Mémoire en réponse des maîtres d'ouvrage Eoliennes en Mer Dieppe Le Tréport, RTE et SMPD

à l'avis délibéré de l'Autorité environnementale sur le parc éolien en mer Dieppe - Le Tréport (76) (n°Ae : n°2018-50)

Septembre 2018

Figure 1 : Concentration maximales de MES au cours de la simulation d'un relargage de 1000 m3 depuis la surface à l'est du parc

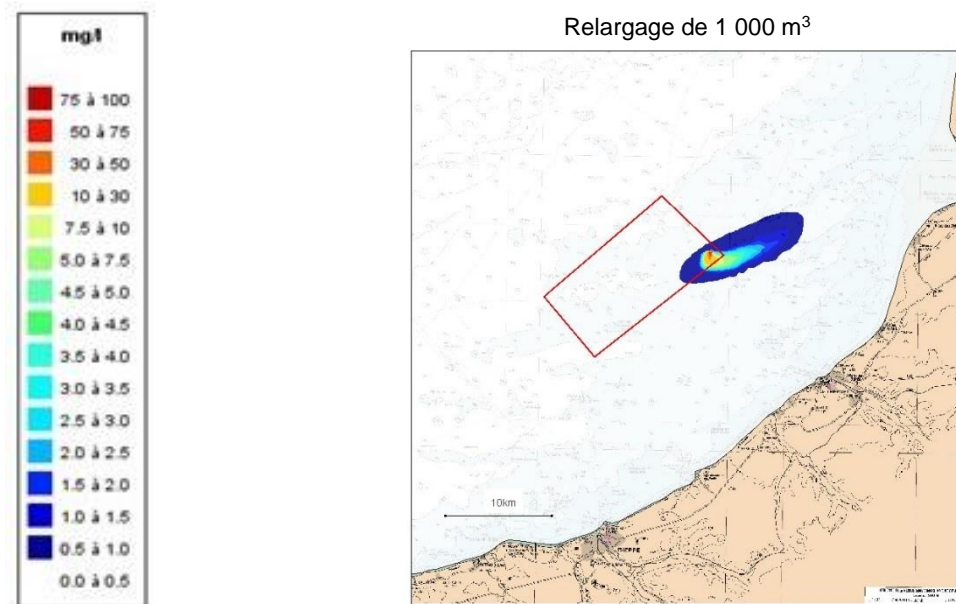
comme le note l'Ae, qu'une analyse quantitative est nécessaire pour apprécier l'impact de ces phénomènes sur l'environnement. C'est bien ce qui a été conduit dans les documents 3 (**chapitre 3.2.4.1.2** pour la turbidité générée par les opérations de construction du parc) et 4 (pour les travaux du raccordement). C'est bien sur la base de ces modélisations que les documents 3 et 4 concluent s'agissant de la turbidité à des hausses liées aux travaux restant globalement dans les gammes de la turbidité naturelle, ayant une étendue géographique limitée et avec un panache se dispersant rapidement après l'arrêt des opérations. Les deux cartes ci-dessous, extraites des documents 3 et 4 illustrent parfaitement ces conclusions.

De fait, il devenait tout à superfétatoire de conduire une modélisation dédiée afin d'évaluer la question du cumul de la turbidité à l'échelle du programme. Le document 6 d'analyse des effets à l'échelle du programme concluant sans difficulté à la faible possibilité de superposition des deux panaches étant donné qu'il est à peine mesurable au niveau du raccordement pour les travaux d'ensouillage et que les courants sont parallèles à la côte. Les cartes produites ci-dessus montrant parfaitement que l'emprise des concentrations supérieures aux seuils de turbidité naturelle (soit 3 à 5 mg/l au large et de 10 à 35 mg/l plus près de la côte), il n'y a pas cumul des effets, ne se superposant pas, ni, donc d'impacts associés. La mise en œuvre d'une modélisation globale apporterait des résultats identiques et elle n'est donc pas nécessaire pour démontrer ce principe de non addition des effets.

Carte 2 : variante de localisation du poste électrique en mer

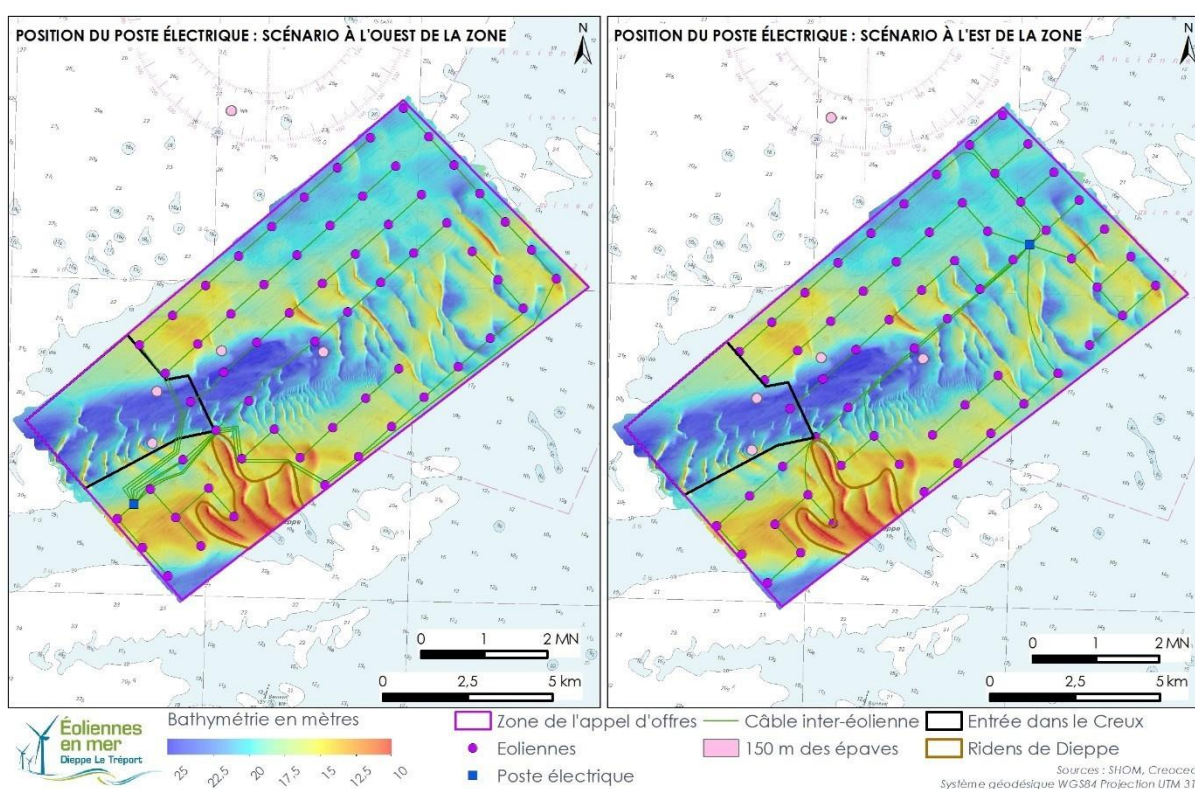
L'approche cloisonnée des dossiers EMDT et RTE ne permet pas totalement de se convaincre que les raisons environnementales ont été correctement prises en compte dans le choix d'implantation du poste électrique, dont dépend ensuite celui du fuseau maritime du raccordement électrique : le dossier indique, qu'« à la demande des pêcheurs, le maître d'ouvrage a prévu, dans son offre, d'installer le poste électrique en bout de lignes de câblage, sur un des bords du parc éolien, afin d'éviter la présence de câbles qui convergeraient vers le poste électrique dans le centre de la zone où la ressource halieutique est jugée particulièrement abondante par les professionnels de la pêche. Cette implantation permet également d'avoir de longs couloirs, sans traversées de câbles». Le poste est, alors, situé au point le plus éloigné de l'atterrage de Penly, le fuseau maritime retenu n'évitant pas, en outre, deux dunes mobiles.

Conformément aux critères retenus par l'Etat pour sélectionner l'offre sur la zone du Tréport, EMDT a pris en compte les activités existantes afin de dimensionner son projet. Ainsi comme cela est présenté au point **4.3.5 du document 3** « A la demande des pêcheurs, le maître d'ouvrage a prévu, dans son offre, d'installer le poste électrique en mer en bout de lignes de câblage, sur un des bords du parc éolien, afin d'éviter la présence de câbles qui convergeraient vers le poste électrique dans le centre de la zone où la ressource halieutique est jugée particulièrement abondante par les professionnels de la pêche ». Or un lien indéniable existe entre la présence d'une ressource halieutique abondante et la biodiversité environnementale. Aussi n'est-il pas incohérent de suivre ces indications dans le choix des variantes. Concernant plus précisément le choix du positionnement du poste électrique à l'ouest ou à l'est, il ressort également clairement des analyses que la zone dite du Creux et la zone des ridens de Dieppe, toutes deux situées à l'ouest de la zone, présentent des richesses spécifiques. Aussi afin de minimiser les passages de câbles au sein de ces zones et par conséquent les impacts, le positionnement à l'est de la zone a été retenu.

Carte 3 : localisation des dunes hydrauliques

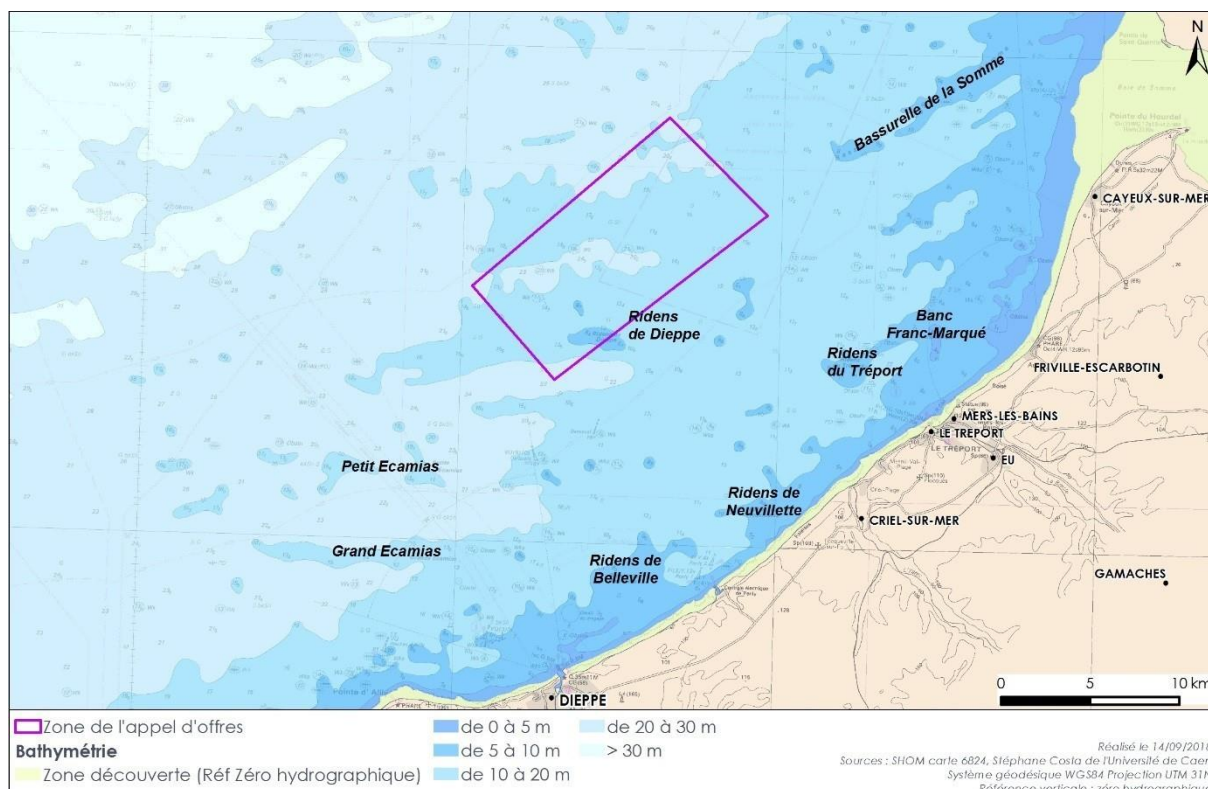
La zone des ridens de Dieppe est comprise dans l'habitat à graviers sableux. Aucune implantation d'éolienne n'est prévue sur cette zone, mais des travaux seront conduits à proximité immédiate et une évaluation spécifique des impacts serait pertinente.

La zone des ridens de Dieppe a été évitée afin de ne pas entraver les activités de chalutage pratiquées par les professionnels de la pêche sur ladite zone. Par ailleurs, comme cela est indiqué en réponse à la recommandation 14, les ridens sont des faciès très commun à l'échelle de la Manche orientale. Les impacts du parc éolien sur les fonctionnalités de ces ridens ont été étudiés et conformément aux prescriptions formulées par l'AFB dans son avis du 20 février, EMDT effectuera des suivis du benthos et des suivis géophysiques sur ces ridens.

Cet élément permet de nuancer l'importance réelle de la fonctionnalité des ridens de Dieppe par rapport aux autres.

Figure 9 : Effet prolongés du bruit et mesure MR5 (source Quiet-Ocean, 2018)

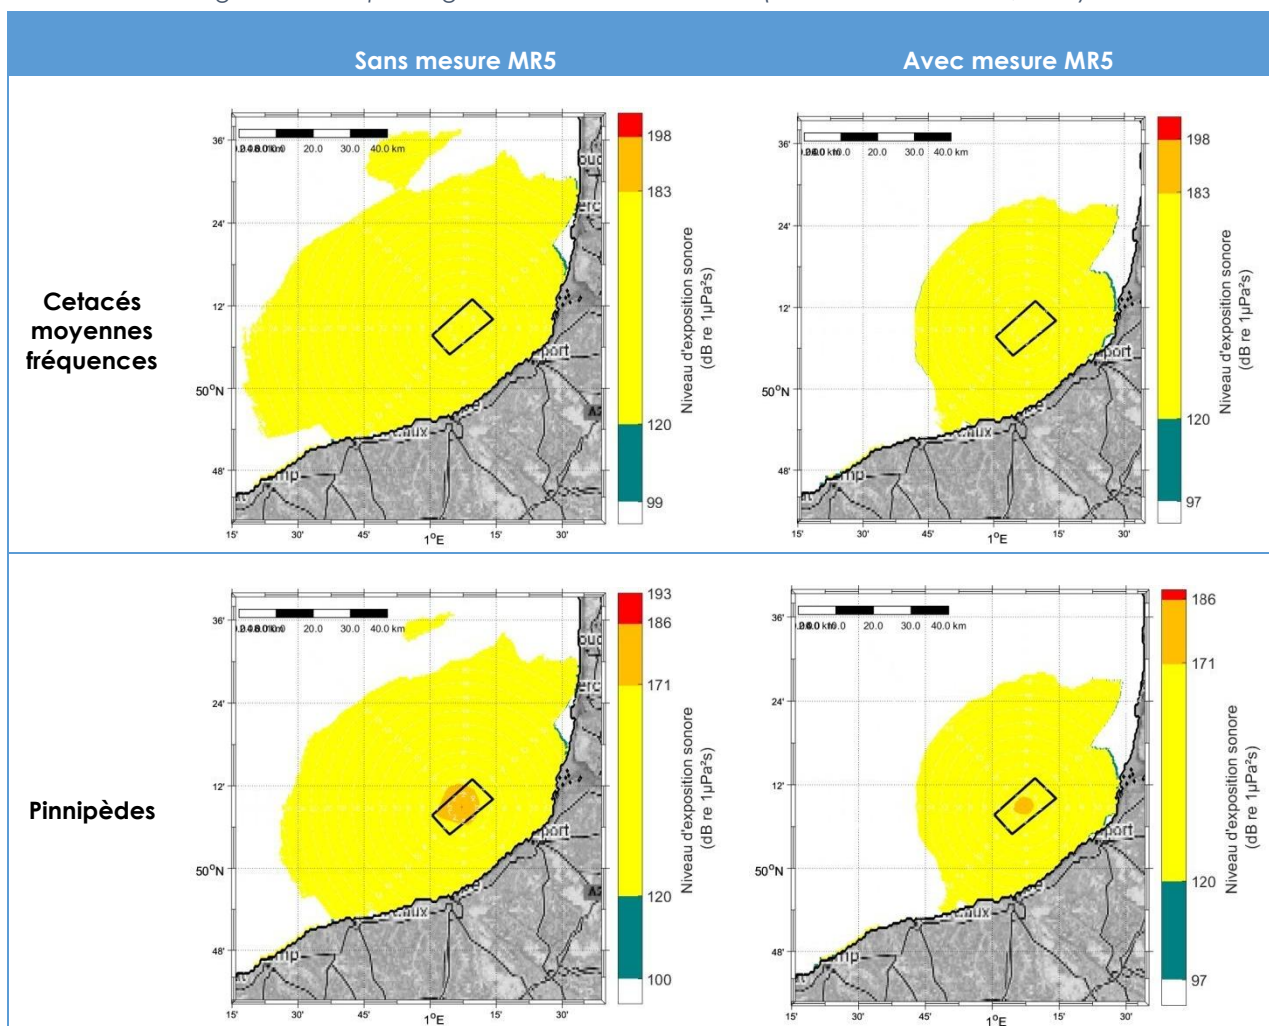
Tant les analyses de l'AFB que du CNPN dans son avis sur les îles d'Yeu et de Noirmoutier démontrent que les expositions prolongées au bruit ne sont que partiellement prises en compte, pour différentes raisons méthodologiques (bruits perçus par chaque espèce selon des audiogrammes distincts, insuffisante prise en compte de la durée des opérations, notamment pour calculer la dose d'exposition cumulée susceptible de modifier significativement la distance des différents types d'effets (notamment le risque de lésion temporaire)).

L'Ae relève d'une part que, sans être lui-même représenté dans les résultats modélisés, l'habitat estuarien de la baie de Somme est très probablement affecté par des effets supérieurs à 120 dB re 1µPa²s. D'autre part, ce seuil correspond à un seuil conservatoire pour évaluer le dérangement des espèces et à un type de réponse (la fuite), la couleur orange correspondant au seuil de dommage physiologique temporaire, la nature des dérangements étant de plus en plus forte entre ces deux seuils : l'absence de discrimination pour des seuils intermédiaires ne permet pas de préciser le niveau d'impact pour les populations inféodées à cet habitat. Comme le souligne l'avis technique du conseil de gestion du 20 octobre 2017, « la question de l'évolution de l'utilisation du milieu marin par les deux colonies de phoques de la baie de Somme durant la phase chantier doit se poser⁵⁸».

Dans les compléments apportés suite à l'avis conforme rendu par l'AFB, l'étude d'impact acoustique évalue effectivement les effets prolongés du battage sur deux familles de mammifères marins au sens acoustique, couramment présentes dans la zone d'étude (cétacés moyennes fréquences et pinnipèdes). Pour cette analyse, à titre conservateur, un seuil de modification du comportement bas a été considéré (120 dB ref. 1µPa) selon les recommandations de (Southall 2007), et la méthodologie d'évaluation des niveaux de bruit

perçus de façon prolongée suit les recommandations de (NOAA, 2016) à savoir la prise en compte de la mobilité des espèces lors de l'exposition prolongée.

Concernant les effets prolongés du bruit de battage sur une durée de 2 heures en considérant un animal en fuite, la mesure MR5 permet une diminution significative de l'empreinte sonore (- 25%). Concernant le risque biologique, la distance de modification de comportement est réduite de 25% également mais reste limitrophe de l'estuaire de la baie de Somme quelle que soit l'espèce. La zone de dommage physiologique temporaire (TTS) devient nulle dans le cas des espèces moyennes fréquences et réduite de 55% (passage de 5,1km à 2,3km) dans le cas de pinnipèdes. Le dommage physiologique permanent (PTS) devient nul dans le cas des espèces moyennes fréquences et est restreint autour de l'atelier (93 m au maximum et 25 m en moyenne selon la direction).

Figure 11 : Limites médianes de la zone de risque de modification du comportement pour les poissons avec vessie natatoire sans cils sensitifs sur la cartographie des habitats sélectionnés par les phoques gris et veau marin

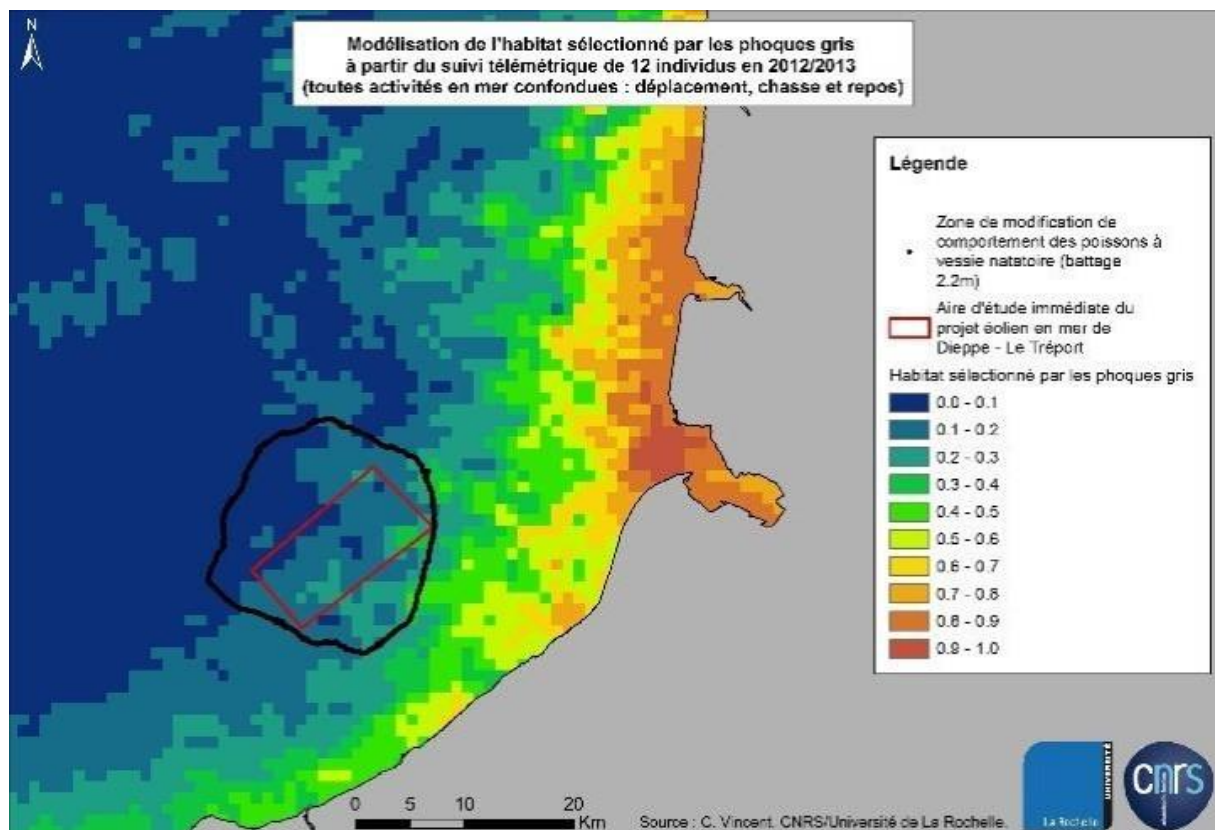
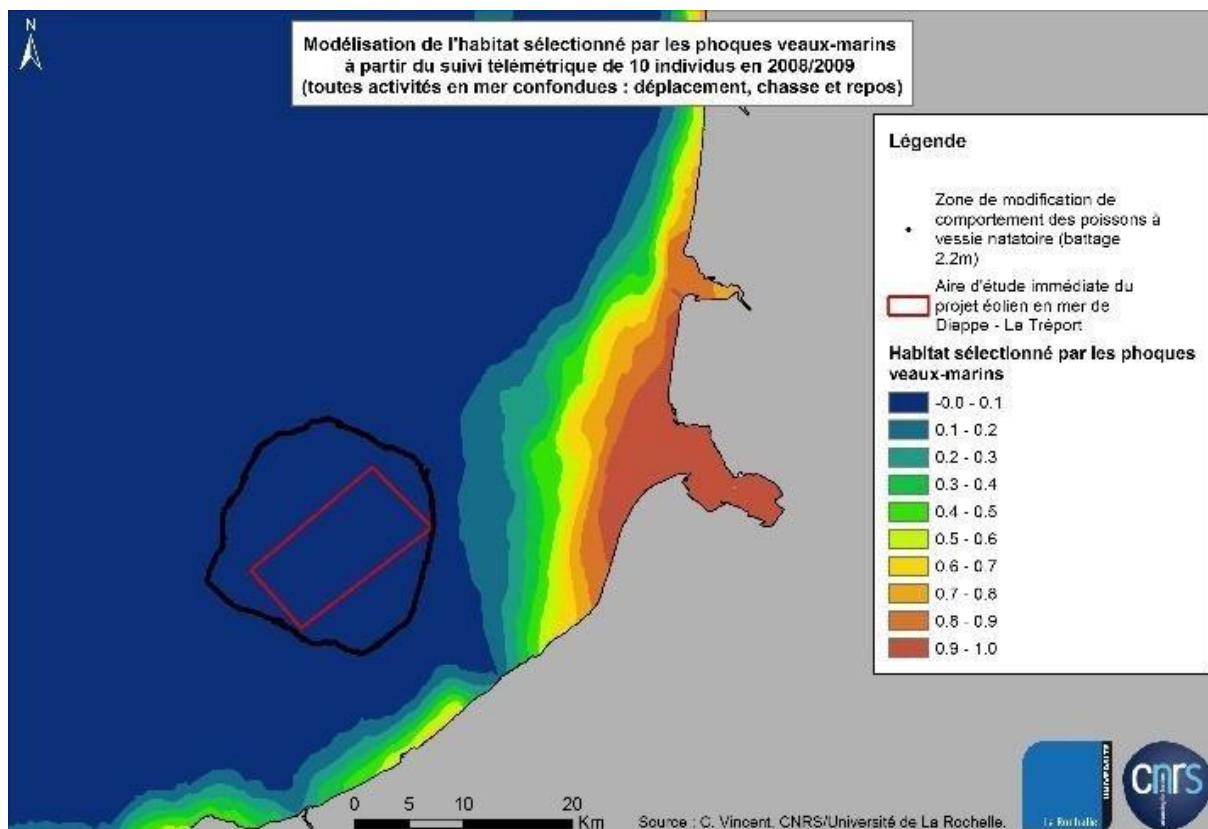
L'Ae recommande d'aborder la question des effets indirects de perte d'habitats du fait du dérangement acoustique par une approche de précaution, de retenir par conséquent, pour les Phoques, des niveaux d'impact conservatoire, de réévaluer les impacts résiduels pour les mammifères marins et le cas échéant adapter ou compléter les mesures prévues.

A notre connaissance, il n'y a pour l'instant pas d'étude scientifique cherchant à déterminer les effets de sources de bruit d'origine anthropique tels que le battage de pieux, les activités maritimes ou les sonars sur les invertébrés marins que sont les céphalopodes. Bien qu'il soit reconnu que les invertébrés sont sensibles aux ondes basses fréquences, il semblerait cependant qu'il n'y ait pas encore de données fiables à ce jour sur les dommages physiologiques chez les invertébrés exposés à des bruits anthropiques (OSPAR Commission, 2009). Ce sont donc les zones exploitées par le Phoque gris et le Marsouin commun comme zone de pêche qui seront les plus affectées (figure 5). Le Phoque veau-marin exploitant quant à lui quasi-exclusivement la frange côtière, sa ressource alimentaire ne devrait pas être affectée directement (Figure 6).

Figure 7 : Simulation des limites médianes d'impact sonore maximal (battage de pieux) sur les poissons durant les travaux par rapport aux zones de frayères et nourriceries (source : étude d'impact EMDT)

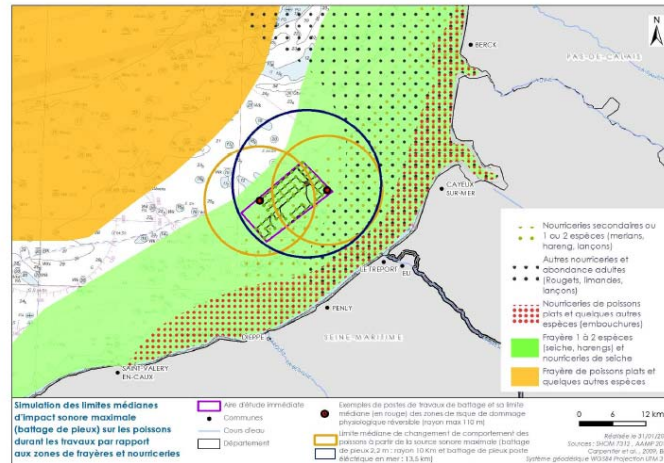
L'Ae souligne l'importance de la zone concernée par le bruit des travaux pouvant avoir un effet sur le comportement des poissons (voir figure 7), associée à la durée de la période de battage des pieux (8 mois).

Les incidences sur la fréquentation des frayères et nourriceries dans cette zone ne peuvent être complètement appréciées. La contribution transmise à l'Ae par l'AFB relève également que l'impact du bruit sur les populations de lançons du ridens de Dieppe, qui n'est pas examinée dans l'étude d'impact, devrait être évalué à fort, car la phase de travaux va probablement supprimer de façon prolongée (plusieurs mois) la fonctionnalité de ce secteur et cette espèce a peu de possibilités de report sur d'autres zones. De même, les effets de perte temporaire de zones fonctionnelles (nourricerie/frayères) liés aux travaux du raccordement nécessiteraient d'être mieux renseignés et appréciés. Alors que cet impact présente des conséquences potentielles pour l'alimentation de la macrofaune⁵⁶, aucune mesure spécifique n'est prévue pour réduire les impacts des travaux sur les poissons.

Figure 8 : Effet des expositions prolongées sur les cétacés et les pinnipèdes

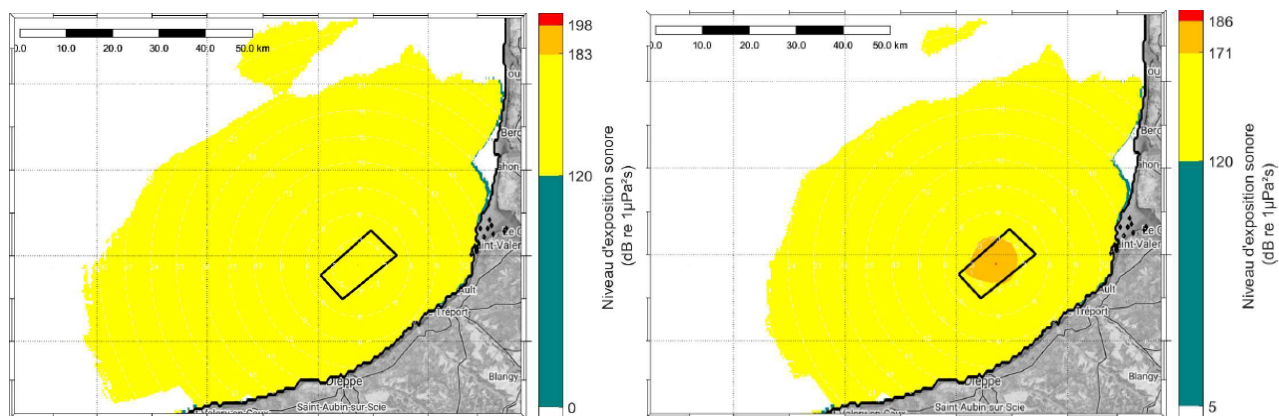
L'analyse produite sur les effets des expositions prolongées présente également des limites. De façon intéressante, le dossier produit deux cartes des risques en fonction du point de départ d'un cétacé moyenne fréquence (à gauche) ou d'un pinnipède (à droite) en phase de fuite à la vitesse de 20 km/h lors d'une séquence de battage de pieu (cartes page suivante).

L'Ae relève d'une part que, sans être lui-même représenté dans les résultats modélisés, l'habitat estuarien de la baie de Somme est très probablement affecté par des effets supérieurs à 120 dB re 1µPa²s. D'autre part, ce seuil correspond à un seuil conservatoire pour évaluer le dérangement des espèces et à un type de réponse (la fuite), la couleur orange correspondant au seuil de dommage physiologique temporaire, la nature des dérangements étant de plus en plus forte entre ces deux seuils : l'absence de discrimination pour des seuils intermédiaires ne permet pas de préciser le niveau d'impact pour les populations inféodées à cet habitat. Comme le souligne l'avis technique du conseil de gestion du 20 octobre 2017, « la question de l'évolution de l'utilisation du milieu marin par les deux colonies de phoques de la baie de Somme durant la phase chantier doit se poser⁵⁸ ».
